ŽELEZNICE SLOVENSKEJ REPUBLIKY

V e c : **Vysvetlenie informácií potrebných na vypracovanie ponuky 27**

Obstarávateľ v zmysle § 48 zákona č. 343/2015 Z. z. o verejnom obstarávaní a o zmene a doplnení niektorých zákonov v znení neskorších predpisov (ďalej len „ZVO“) poskytuje vysvetlenie informácií potrebných na vypracovanie ponuky v zadávaní nadlimitnej zákazky na predmet zákazky „**Modernizácia železničnej trate Žilina – Košice, úsek trate Poprad Tatry (mimo) – Krompachy. Časť: A.2 Vydrník (mimo) – Markušovce (mimo)**“ vyhlásenej uverejnením Oznámenia o vyhlásení verejného obstarávania vo Vestníku Európskej únie č. 43837-2025 číslo vydania série S úradného vestníka: 15/2025 dňa 22.01.2025 a vo Vestníku verejného obstarávania č. 16/2025 pod značkou 1536 - MSP dňa 23.01.2025 (ďalej len „oznámenie o vyhlásení verejného obstarávania“) nasledovne:

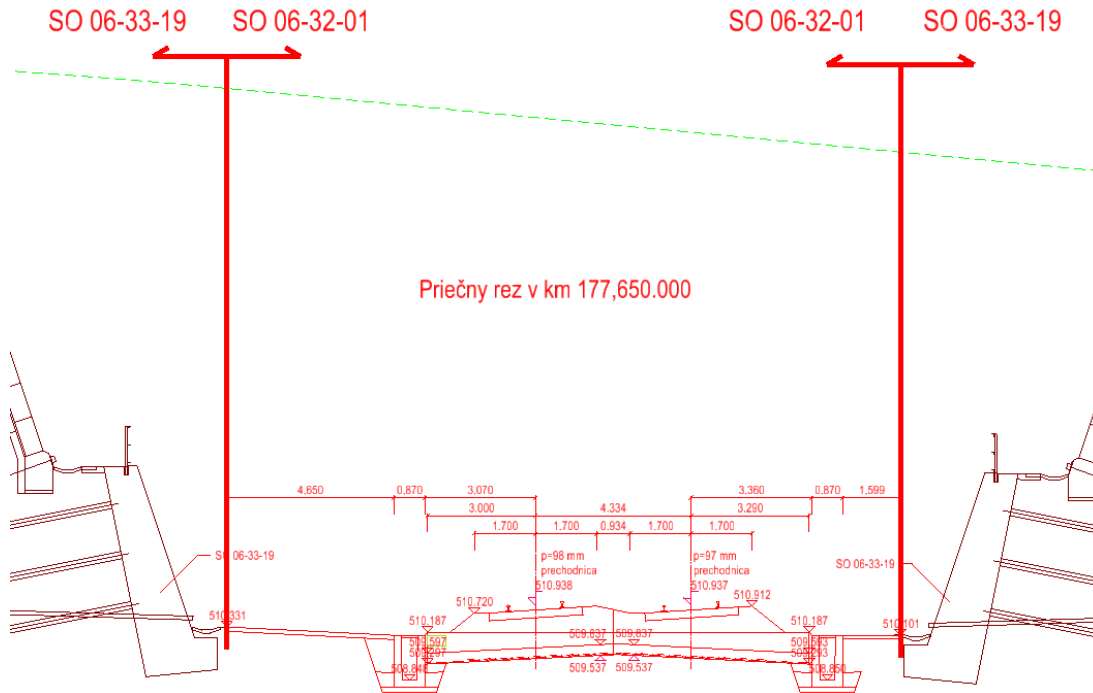
Otázka č. 734:

SO 06-33-17 Obojstranný zárez v žkm 176,190-176,660

SO 06-33-19 Obojstranný zárez v žkm 177,300-177,950

V predložennom súpise prác sa nachádzajú položky č. 4 Výkop nezapaženej jamy v hornine 3, nad 1000 do 10000 m³ a č.8 Výkop nezapaženej jamy v hornine 5, nad 10000 m³ o veľkých výmerách. Pri pohľade do výkresov nie je zrejme rozhranie medzi výkopom pre SO 06-32-01 Traťový úsek Spišská Nová Ves - VÝH SPIŠSKÉ TOMÁŠOVCE, žkm 173,600-178,500 - železničný spodok.

Okrem toho v technickej správe pre SO 06-32-01 je v článku 5.1 Zemné práce a výkopy je uvedené nasledovné: V miestach zárezov budú v rámci SO 06-32-01 zahrnuté kompletne všetky výkopové práce aj výkopy pre zriadenie zárubných múrov. V mieste nového zemného telesa budú výkopy ornice či už v zárezoch alebo pred zriadením násypov súčasťou tohto SO. Môže obstarávateľ teda preveriť, či nedochádza k duplikácii výmer výkopov medzi SO 06-32-01 a SO 06-33-17? Pretože podľa technickej správy majú byť výkopy všetky v SO 06-32-01. To isté sa javí aj v prípade objektu SO 06-33-19 Obojstranný zárez v žkm 177,300-177,950.

Do výkopov, ktoré sú v SO 06-32-01 sú zahrnuté len výkopy týkajúce sa žel. zvršku a spodku. Rozhranie medzi výkopmi pre SO 06-32-01 a pre SO 06-33-17 a 19 je na zvislici na hrane obslužnej komunikácie na ľavej strane resp. chodníka na strane pravej. (viď obr. nižšie). Výkopy potrebné pre zárezy sú súčasťou objektov zárezov SO 06-33-17 a SO 06-33-19.

Výkazy výmer nebudú upravené.
